2011 年 3 月吉日

オーム電機株式会社
http://www.ohm.jp/
事業推進室
室長　青山　房男

配線パーツ(ブラインドバー)　材質変更のご案内

１．目的　：　難燃性の向上及び脱落防止機構の追加
２．変更部品　：　ブラインドバー全種類

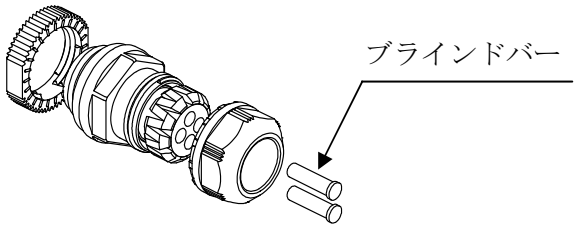
さて、この度【難燃性の向上及び脱落防止機構の追加】を目的にケーブルクランプの予備孔に使用するブラインドバーの材質変更をおこなう事となりましたのでご案内させて頂きます。

３．内容　：　変更前（現在）　：　塩ビ系エラストマー
　　変更後　：　ナイロン６６（難燃グレード UL94V-2）

６．　注意事項　：　材質を変更いたしますと締付キャップの締付トルクに影響が出る可能性があります。そこで 現在締付トルクを管理されているお客様はお手数ですが再度締付トルクを御確認を頂けますようお願いいたします。
